Polder/bestek
Ser-Lippens- en Nieuw Othenepolder
dp 0084¹⁵ – dp 0094⁸⁵
bestek ZL-5109

Kenmerk
PZDT-M-06070 rev

Dit rapport beschrijft de revisietoetsing van de nieuw aangebrachte steenbekleding naast de Ser-Lippens- en Nieuw Othenepolder. Dit werk is uitgevoerd in 2001 waarbij de oude bekleding is vervangen door betonzulen (al dan niet met een ecotoplaag). Op delen is de bestaande basalt gehandhaafd. Het traject is gelegen nabij Terneuzen op Zeeuws-Vlaanderen aan de Westerschelde tussen de dijkpalen 0084¹⁵ en 0094⁸⁵. De toetsing is uitgevoerd naar aanleiding van de revisie, uitgevoerd door het Waterschap Zeeuws-Vlaanderen. Voor de toetsing is gebruik gemaakt van het programma SteenToets versie 4.05.

Geavanceerde toetsing Nieuw Othenepolder op afschuiving

Glooiingskaart met eindscores Nieuw-Othene- en Ser-Lippenspolder

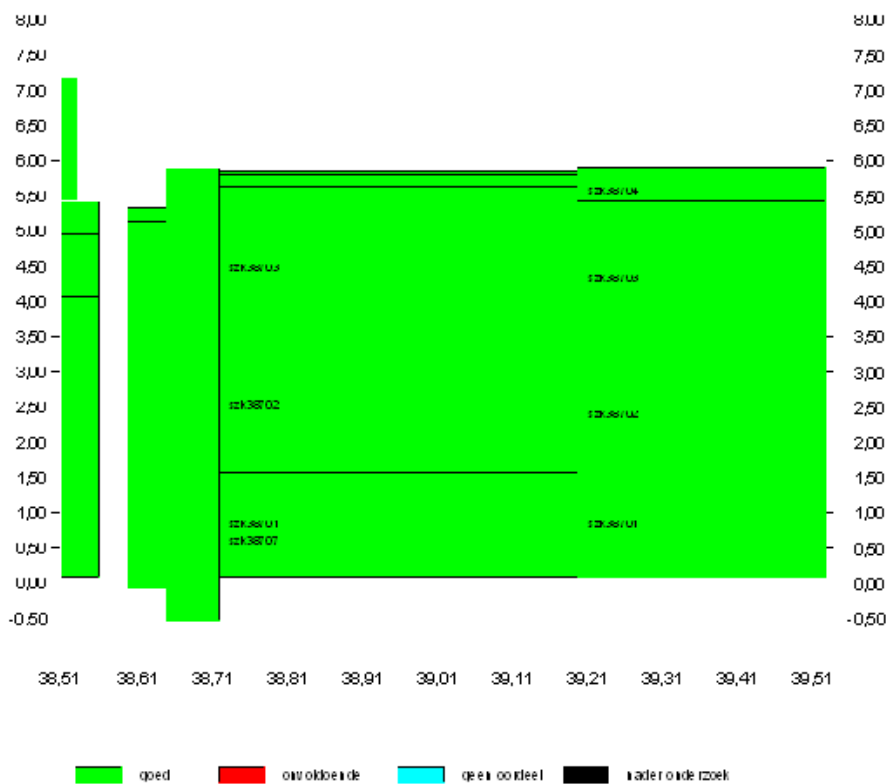
De nieuw aangebrachte bekleding van de Ser-Lippens- en Nieuw-Othenepolder (ZL-5109) is volledig goed getoetst (zie de eindscores in bijlage 1 en de scores afschuiving in bijlage 2). Hiermee is het traject gereed voor overdracht aan de beheerder.

Glooiingskaart met scores afschuiving Ser-Lippens- en Nieuw-Othenepolder

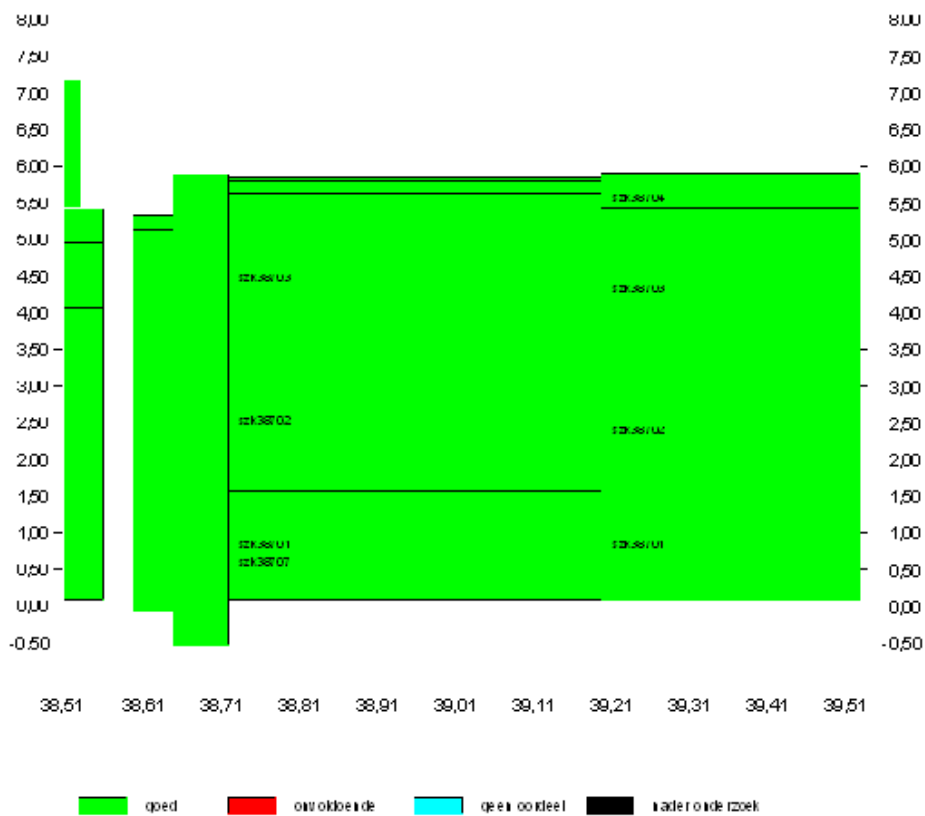
Problematisch zijn de vlakken weergegeven in onderstaande tabel.

Volgnummer	Reden voor "geavanceerd" op criterium afschuiving
szk38601 ($H_s = 2,07$ m)	Helling is steiler dan 1:2,5
szk38458	Aanwezige kleilaag is dunner dan benodigd

In de revisietoetsing voor het dijkvak Ser Lippens/Nieuw Othenepolder krijgen 3 bekledingsvakken het oordeel "geavanceerd" voor het mechanisme afschuiving. Dit memo vormt de geavanceerde toetsing.

Het vak is in eerste instantie niet goed getoetst vanwege de steile taludhelling. Afgezien van de taludhelling is de toetsing op afschuiving niet kritisch: Uit de som die wordt gemaakt in Steentoets blijkt dat zelfs zonder klei aan het afschuifcriterium voldaan wordt.

Door het steile talud oefent de bekleding een relatief grote druk uit op de teen. Zolang de teen geen sporen toont van achteruitgang (vervorming, afkalving, erosie) wordt deze belasting kennelijk zonder problemen opgenomen en kan de bekleding goed getoetst worden op het mechanisme afschuiving.

1. Het vak is niet rechtstreeks goedgekeurd omdat er 0,4 m klei aanwezig is, terwijl er volgens de toetssom 0,42 m benodigd is. In de praktijk is het beter om op 1 decimaal af te ronden, omdat de aanwezige (gemiddelde) laagdikte niet tot op een cm nauwkeurig vast te stellen is en omdat de toetssom eveneens een vrij ruwe benadering is. Na afronding wordt wèl voldaan aan het afschuifcriterium;

2. In de som wordt gerekend met een H_s van 2,57 m, maar door de hoge ligging wordt het vak alleen belast door golven met een maximale y_s (terugtrekkingsdiepte) van 0,89 m, zijnde de diepte van de ondergrens onder het Toetspeil. Dit komt overeen met een H_s van ca. 1,4 m. In dat geval wordt ruim voldaan aan het afschuifcriterium;

3. De toetsing gaat er van uit dat de grondwaterstand in de dijk zodanig hoog is dat er onder de kleilaag sprake is van statische overdrukken (grondwaterstand hoger dan buitenwaterstand) en/of dynamische overdrukken (grondwaterstand hoger dan te toetsen punt of ondergrens van het vak). Gezien de hoge ligging van het vak zal dit niet het geval zijn en is afschuiving niet aan de orde.

Bovenstaande vlakken zijn uiteindelijk "goed" getoetst op het criterium afschuiving, zoals weergegeven in de kennismemo K-08-04-11 in bijlage 4.

Indien de teenconstructie en teenbestorting goed functioneren en geen mankementen vertonen is het geavanceerde toetsoordeel "**GOED**":

Het geavanceerde toetsoordeel is "**GOED**":

Het geavanceerde toetsoordeel voor alle twee de bekledingsvakken is "**GOED**". Bij het vak met als code szk38601 geldt daarbij de voorwaarde dat de teenconstructie en de teenbestorting naar het oordeel van de beheerder goed functioneren en geen mankementen vertonen.
